<p>ALCALDÍA MAYOR DE BOGOTÁ D.C. GOBIERNO SEGURIDAD Y CONVIVENCIA Fondo de Prevención y Atención a Emergencias</p>	CONCEPTO TÉCNICO SOBRE NECESIDAD DE ESTUDIOS DETALLADOS DE AMENAZA Y RIESGO POR FENOMENOS DE REMOCIÓN EN MASA DENTRO DEL TRÁMITE DE LICENCIA URBANÍSTICA	Código:	GPR-FT-10
		Versión:	03
		Código Documental:

1.1 CONCEPTO TÉCNICO No. CT:	5983
1.2 ÁREA:	TÉCNICA Y DE GESTIÓN
1.3 COORDINACIÓN:	INVESTIGACIÓN Y DESARROLLO
1.4 REFERENCIA CRUZADA RADICADO FOPAE:	2010ER16512
1.5 RESPUESTA OFICIAL No.	RO-45253

2.1 SOLICITANTE:	CURADURÍA URBANA No. 2
2.2 PROYECTO:	HOSPITAL RAFAEL URIBE URIBE
2.3 LOCALIDAD:	18. Rafael Uribe Uribe
2.4 UPZ:	55. Diana Turbay
2.5 BARRIO O SECTOR CATASTRAL:	Diana Turbay
2.6 DIRECCIÓN:	Calle 48X Bis Sur # 1-61
2.7 CHIP:	AAA0010PUJH
2.8 MANZANA CATASTRAL:	89
2.9 PREDIO CATASTRAL:	10
2.10 ÁREA (m ²):	613.8
2.11 FECHA DE VISITA:	Noviembre 26 de 2010

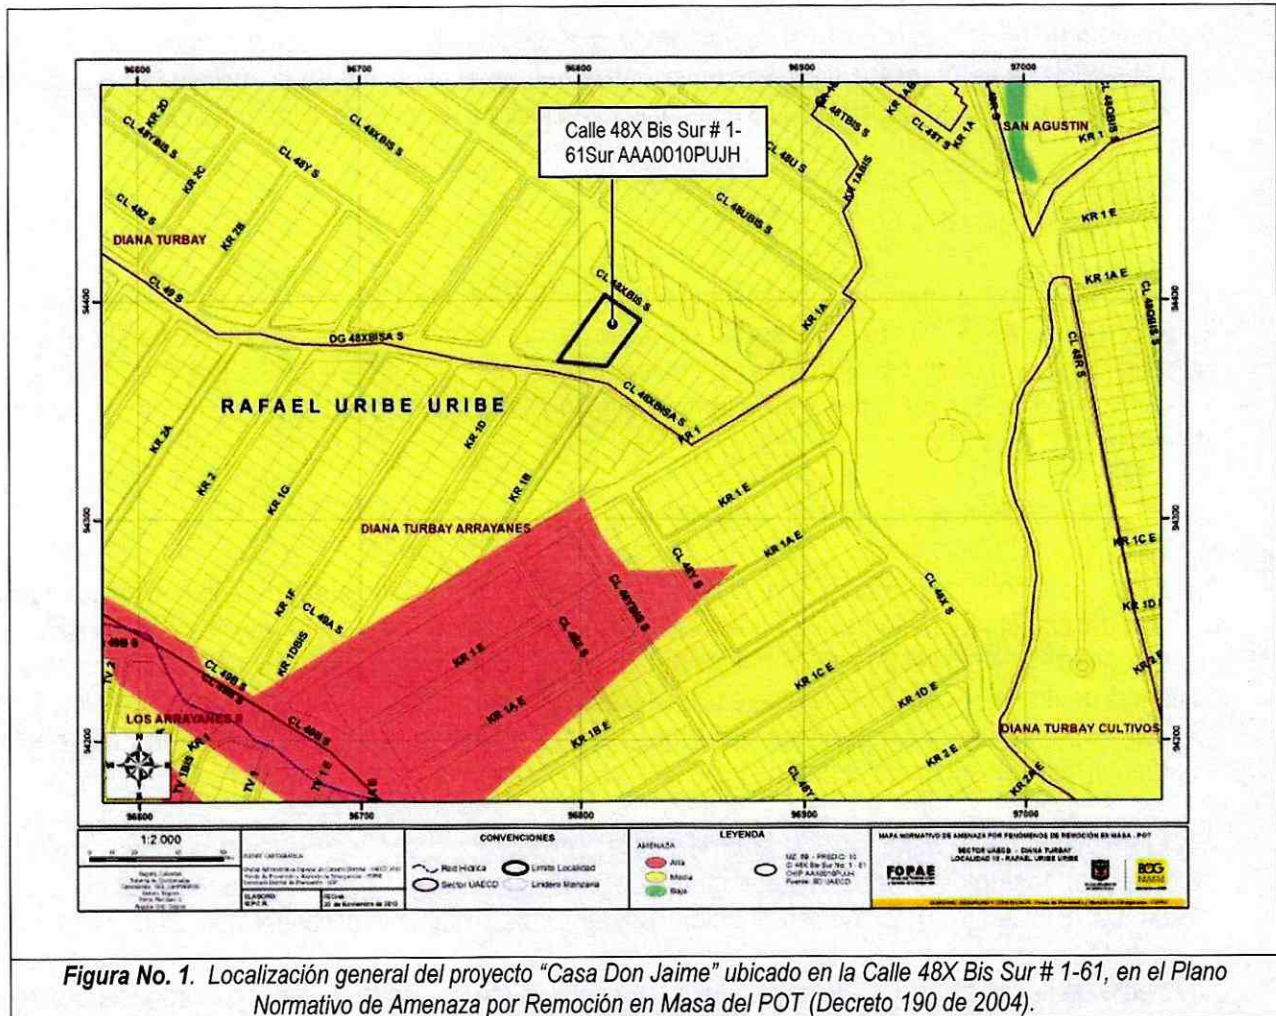
Conforme con el plano normativo de “Amenaza por Remoción en Masa” del Plan de Ordenamiento Territorial de Bogotá – POT, el sector donde se localiza el proyecto ubicado en la Calle 48X Bis Sur # 1-61, en el barrio Diana Turbay, de la localidad de Rafael Uribe Uribe, se encuentra en una zona de AMENAZA MEDIA por procesos de remoción en masa (Figura No. 1).

Fotografía No. 1. Parte posterior del predio de la Calle 48X Bis Sur # 1-61, en el barrio Diana Turbay de la Localidad de Rafael Uribe Uribe.

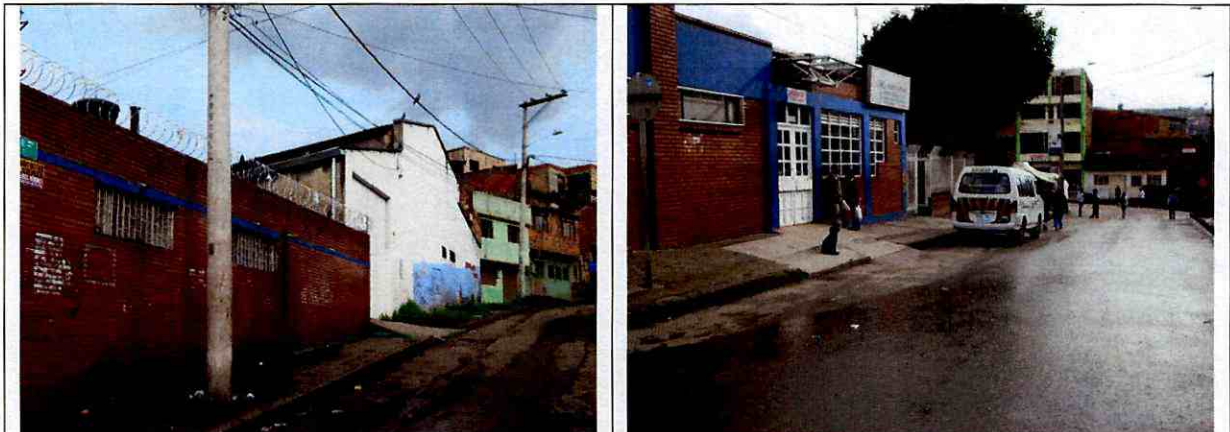
En el momento de la visita técnica, el predio objeto de concepto corresponde con una edificación de un nivel la cual aparentemente es usada como bodega; limitando por el costado noroccidental del predio se encuentra El Centro de Atención Médica Diana Turbay que corresponde con una estructura en mampostería confinada con columnas en concreto, de un piso de altura; las citadas edificaciones en el momento de la visita técnica adelantada, exteriormente no evidencian fallas de tipo estructural. Así mismo, se encuentra una zona verde sobre un terreno de pendiente baja, conformada por árboles de mediana altura sin evidencias de procesos de remoción en masa activos. Conforme con la inspección visual no hay

evidencias de procesos de remoción en masa de carácter local, tampoco se encontraron evidencias de procesos de remoción en masa de carácter general en la ladera o zonas aledañas al predio evaluado.
